1.1 CONCEPTO TÉCNICO No. CT:	**CT-7431**
1.2 ÁREA:	Análisis y Mitigación de Riesgos
1.3 COORDINACIÓN:	Estudios y Conceptos Técnicos
1.4 REFERENCIA CRUZADA RADICADO FOPAE:	2014ER1330
1.5 RESPUESTA OFICIAL No.	RO-70534

2.1 SOLICITANTE:	CURADURIA No 2
2.2 PROYECTO:	Transversal 3B Este No 21 - 87 Sur
2.3 LOCALIDAD:	4. San Cristóbal
2.4 UPZ:	32. San Blas
2.5 BARRIO O SECTOR CATASTRAL:	San Blas
2.6 DIRECCIÓN:	Transversal 3B Este No 21 - 87 Sur
2.7 CHIP:	AAA0002ZAPA (*)
2.8 MANZANA CATASTRAL:	26
2.9 PREDIO CATASTRAL:	52
2.10 ÁREA (Ha):	0.0117 (**)
2.11 FECHA DE VISITA:	Febrero 27 de 2014

Figura 1. Localización general del proyecto ubicado en la Transversal 3B Este No 21 - 87 Sur, barrio San Blas de la Localidad de San Cristóbal en el Plano Normativo de Amenaza por Remoción en Masa del POT (Decreto 364 de 2013), el cual se localiza en una zona de **AMENAZA MEDIA.**

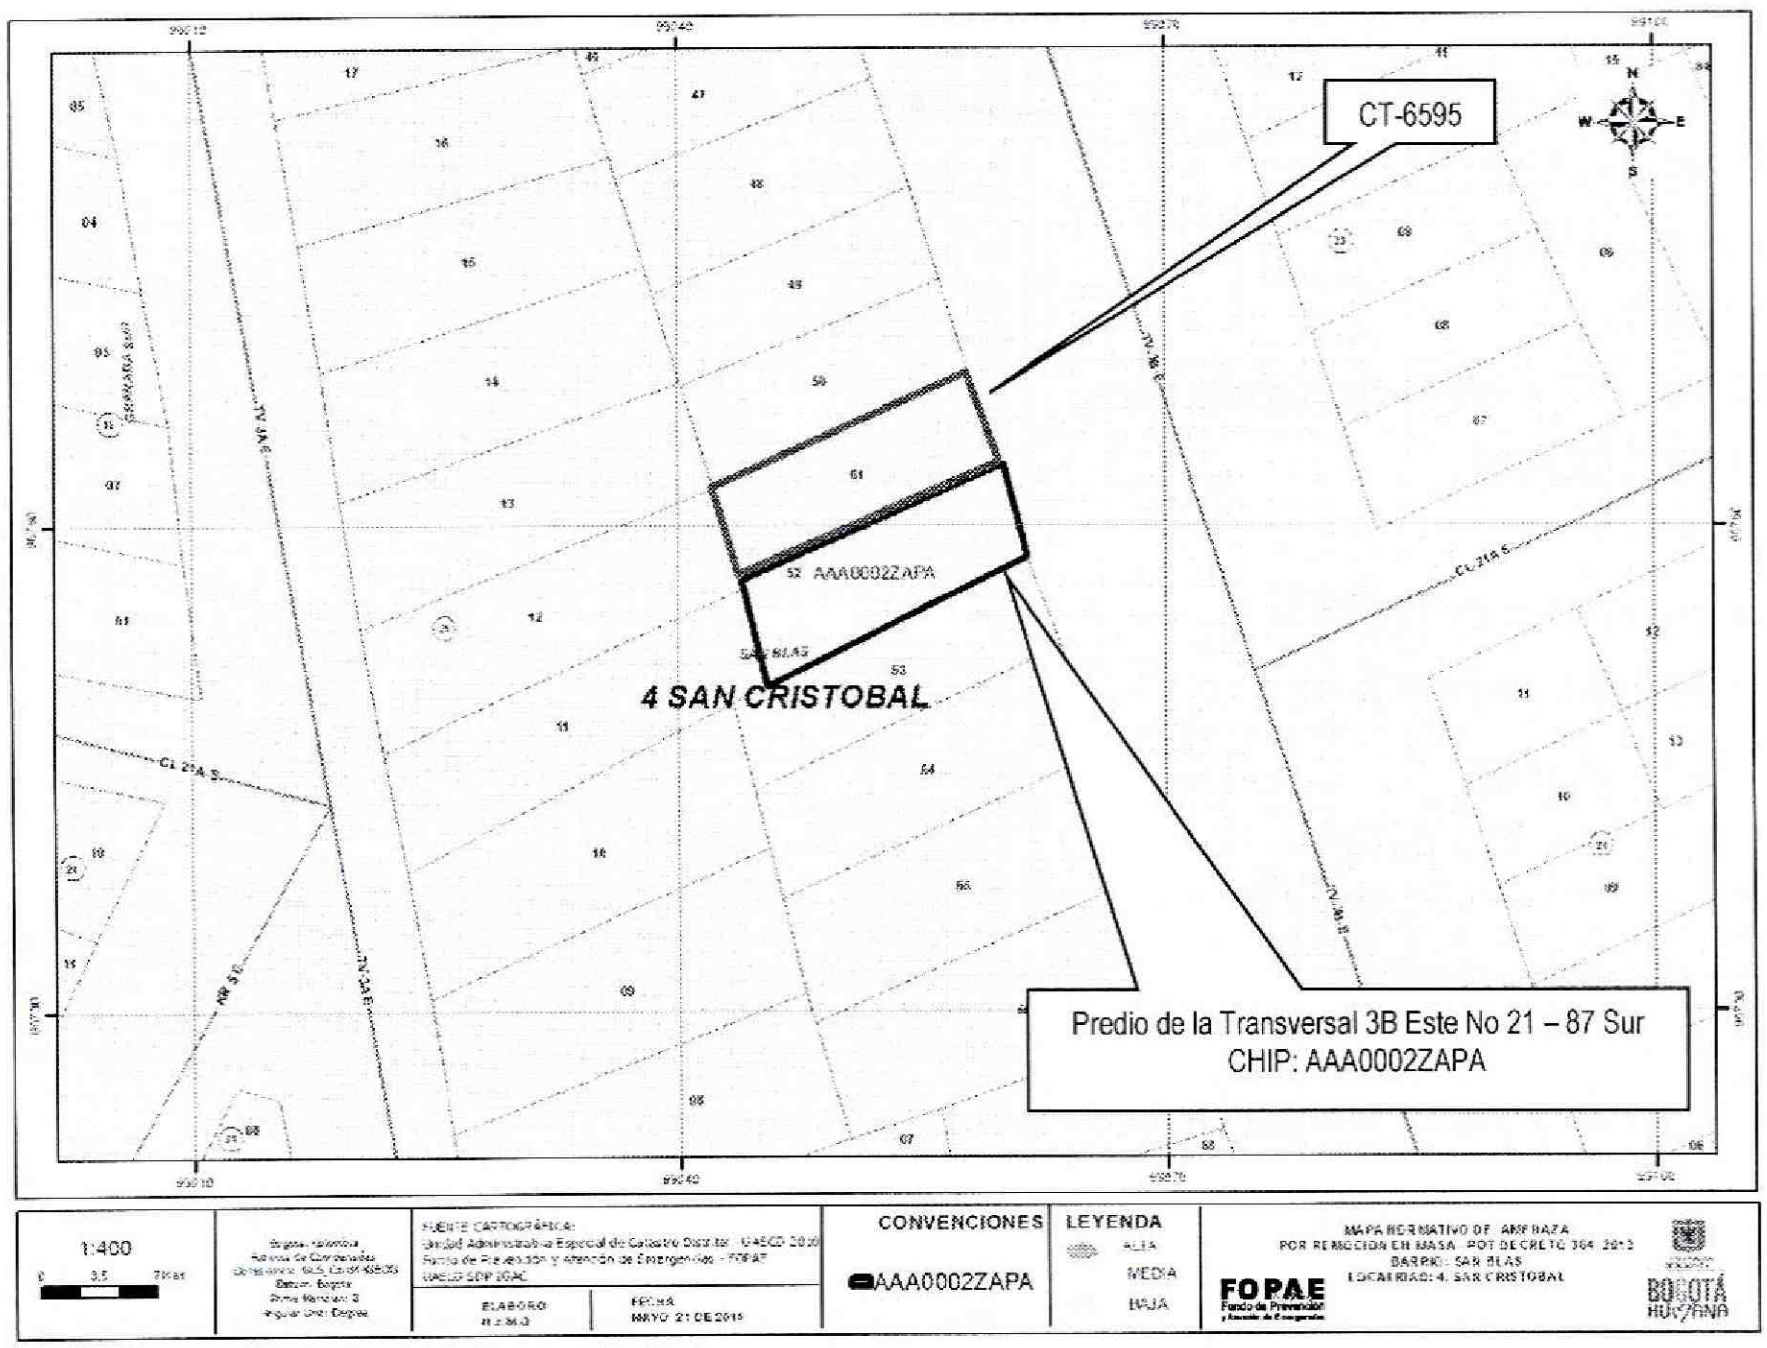
Conforme con el plano normativo de "Amenaza por Remoción en Masa" del Plan de Ordenamiento Territorial de Bogotá - POT, el sector donde se localiza el proyecto en la Transversal 3B Este No 21 - 87 Sur del barrio San Blas de la Localidad de San Cristóbal, se encuentra en una zona de **AMENAZA MEDIA** por procesos de remoción en masa (Figura 1).

Fotografía No. 1. Vista del predio ubicado en la Transversal 3B Este No 21 - 87 Sur del barrio San Blas, de la Localidad de San Cristóbal donde se desarrollará el proyecto.

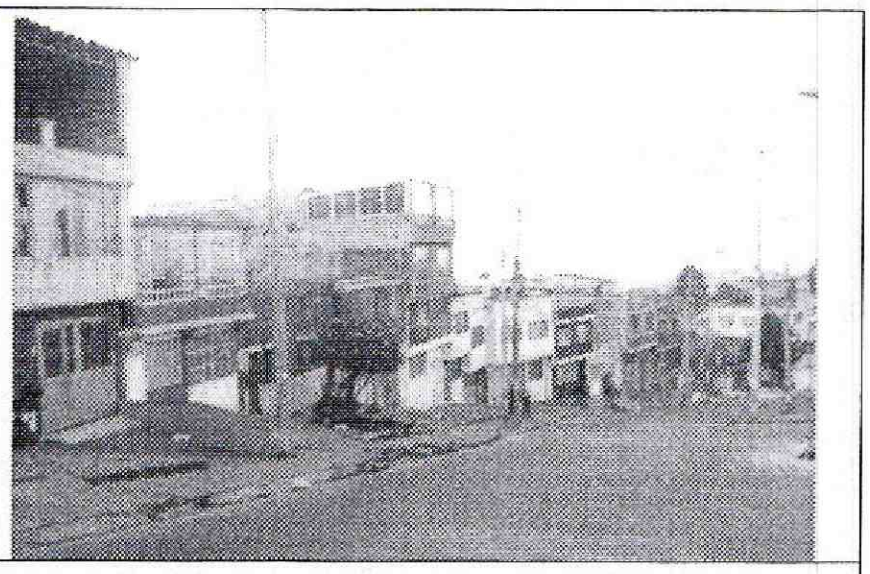
En el momento de la visita técnica al predio objeto del presente concepto técnico, se encontró una casa de un piso en mampostería sin confinar, donde no se observó evidencias de afectación por procesos de remoción en masa activos, ni de carácter local, ni de carácter general en las zonas aledañas al predio evaluado.
